UNIVERSIDAD DISTRITAL FRANCISCO JOSE DE CALDAS

OBSERVACIONES A PLIEGOS

CONVOCATORIA PÚBLICA No 015 DE 2016

CONTRATAR EL MEJORAMIENTO DE LA INFRAESTRUCTURA ELÉCTRICA DEL EDIFICIO ALEJANDRO SUÁREZ COPETE QUE INCLUYE OBRAS ELÉCTRICAS PARA LA PUESTA EN MARCHA DE UN GRUPO ELECTRÓGENO QUE DE AUTONOMÍA TOTAL AL EDIFICIO ALEJANDRO SUÁREZ COPETE Y TORRE ADMINISTRATIVA, SISTEMA REDUNDANTE DE UPS PARA CECAD, TRANSFERENCIAS ELÉCTRICAS E INSTALACIÓN DE ACOMETIDAS EN CÚMPLIMIENTO DEL REGLAMENTO TÉCNICO DE INSTALACIONES ELÉCTRICAS.

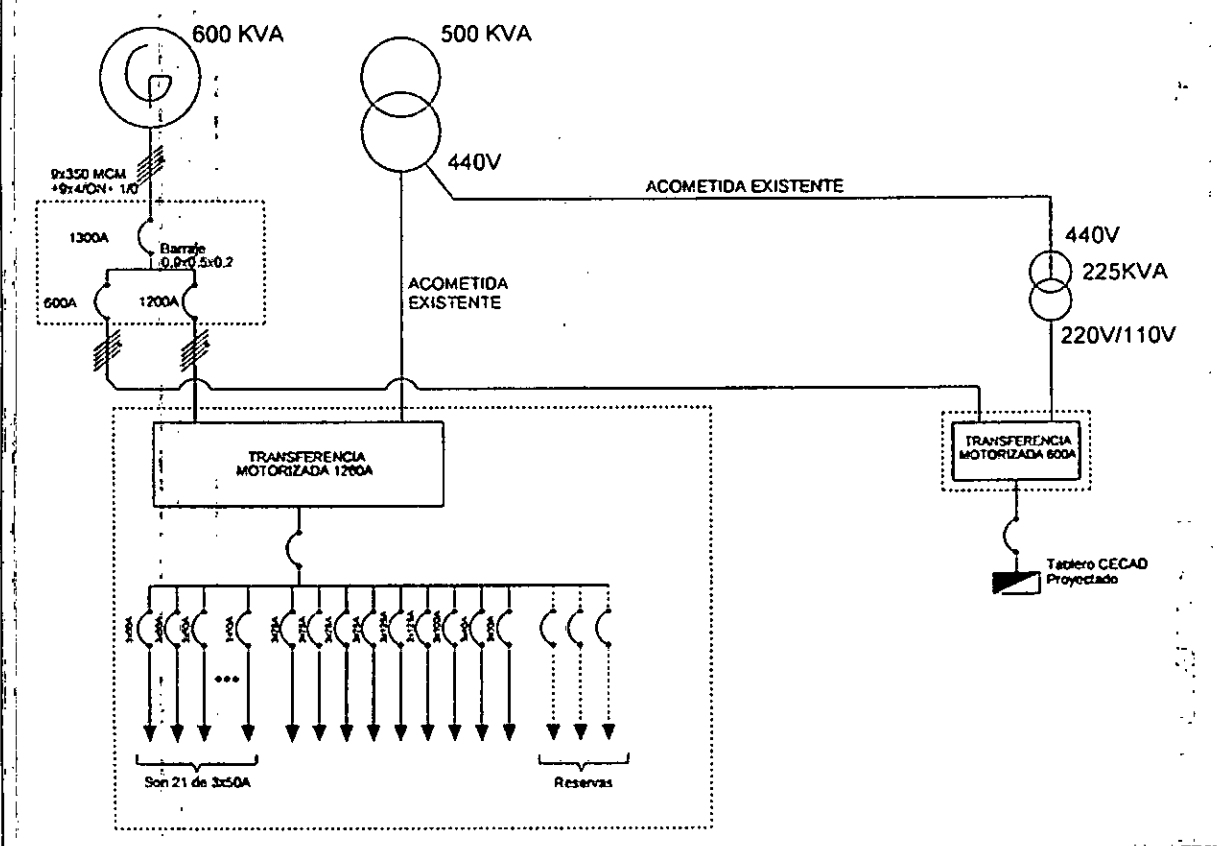
Amablemente solicito que a través de la plataforma del Secop se anexe el diagrama unifilar de la convocatoria pública N° 015-2016 MEJORAMIENTO DE LA INFRAESTRUCTURA ELÉCTRICA DEL EDIFICIO ALEJANDRO SUÁREZ COPETE QUE INCLUYE OBRAS ELÉCTRICAS PARA LA PUESTA EN MARCHA DE UN GRUPO ELECTRÓGENO QUE DE AUTONOMÍA TOTAL AL EDIFICIO ALEJANDRO SUÁREZ COPETE Y TORRE ADMINISTRATIVA, SISTEMA REDUNDANTE DE UPS PARA CECAD, TRANSFERENCIAS ELÉCTRICAS E INSTALACIÓN DE ACOMETIDAS EN CUMPLIMIENTO DEL REGLAMENTO TÉCNICO DE INSTALACIONES ELÉCTRICAS.

RESPUESTA DE LA UNIVERSIDAD: Los proponentes deberán guiarse por el siguiente bosquejo de diagrama unifilar donde se muestra cómo deben ser las conexiones de las transferencias, los tableros, acometidas y la planta eléctrica de la ficha técnica, y el anexo técnico.

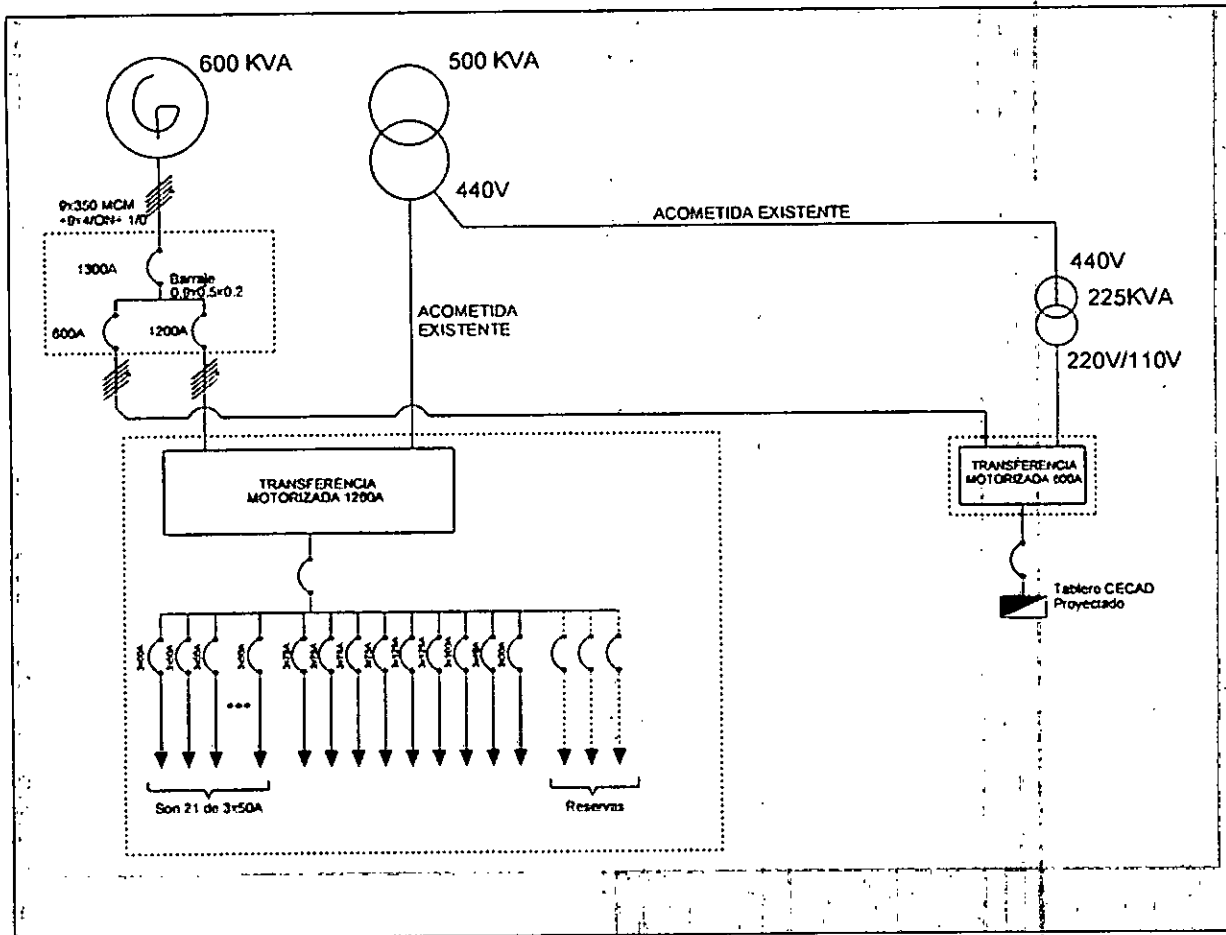
Es necesario contar con un diagrama unifilar donde se identifiquen las conexiones y alimentación de las redes existentes y proyectadas, con el fin de dar mayor claridad a las actividades a ejecutar.

RESPUESTA DE LA UNIVERSIDAD: Los proponentes deberán guiarse por el siguiente bosquejo de diagrama unifilar donde se muestra cómo deben ser las conexiones de las transferencias, los tableros, acometidas y la planta eléctrica de la ficha técnica, y el anexo técnico:

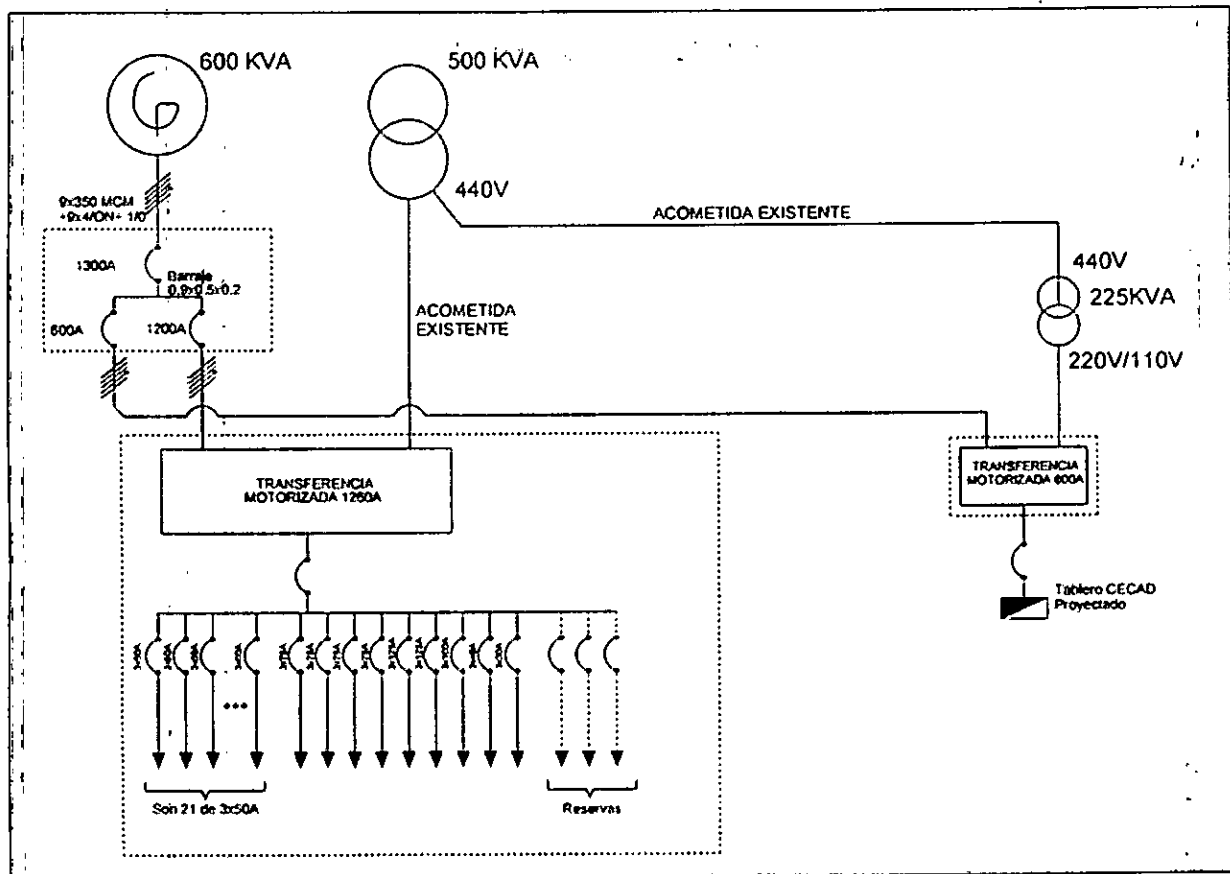
Solicitamos muy amablemente a la entidad suministrar diagrama unifilar de tableros de distribución, conexiones de planta eléctrica y UPS.

RESPUESTA DE LA UNIVERSIDAD: Los proponentes deberán guiarse por el siguiente bosquejo de diagrama unifilar donde se muestra cómo deben ser las conexiones de las transferencias, los tableros, acometidas y la planta eléctrica de la ficha técnica, y el anexo técnico:

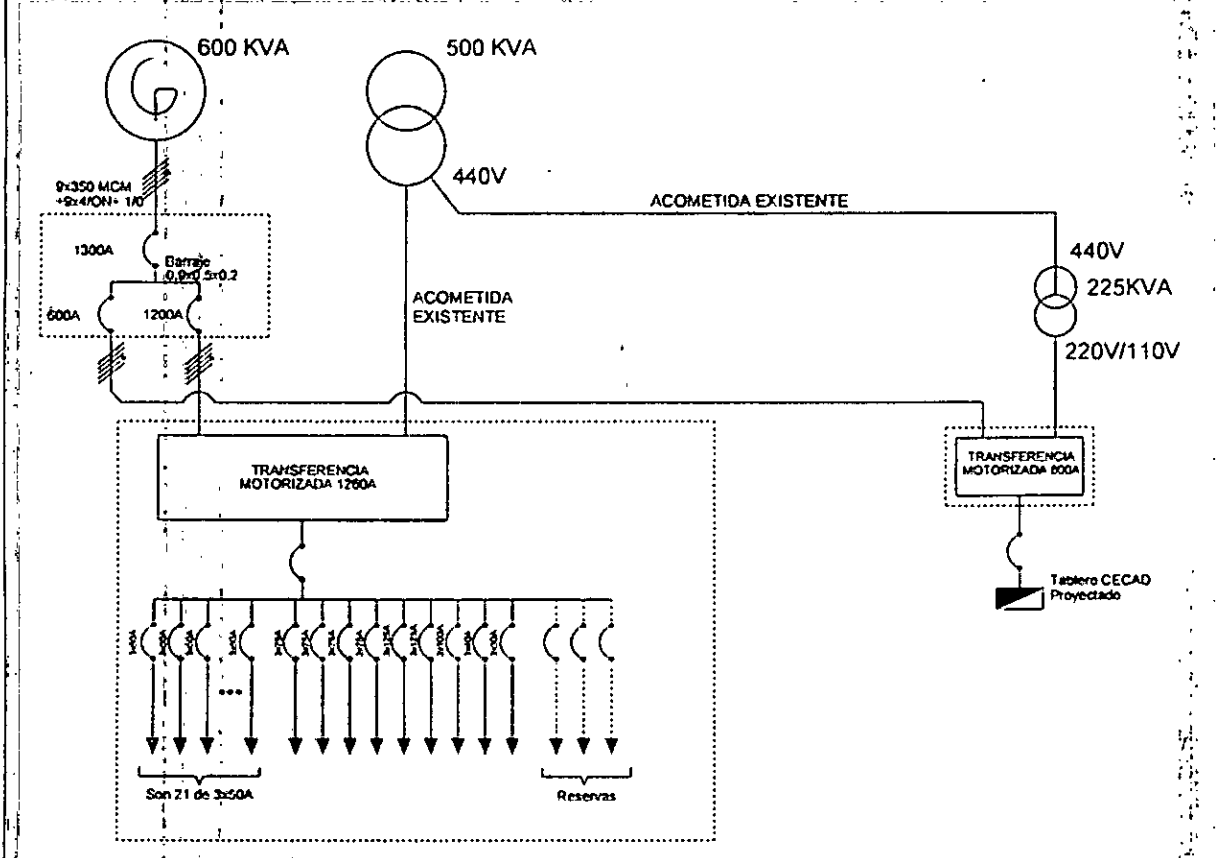
Se solicita publicar los Planos Eléctricos y/o Diagramas Unifilares del Proyecto en mención. Con el fin de contemplar la Ingeniería de Detalle y este se pueda contemplar en los Análisis de Precios Unitarios quien nos dará claridad en el presupuesto, máxime cuando el criterio escogido por la Universidad es el menor precio.

RESPUESTA DE LA UNIVERSIDAD: Los proponentes deberán guiarse por el siguiente bosquejo de diagrama unifilar donde se muestra cómo deben ser las conexiones de las transferencias, los tableros, acometidas y la planta eléctrica de la ficha técnica, y el anexo técnico:
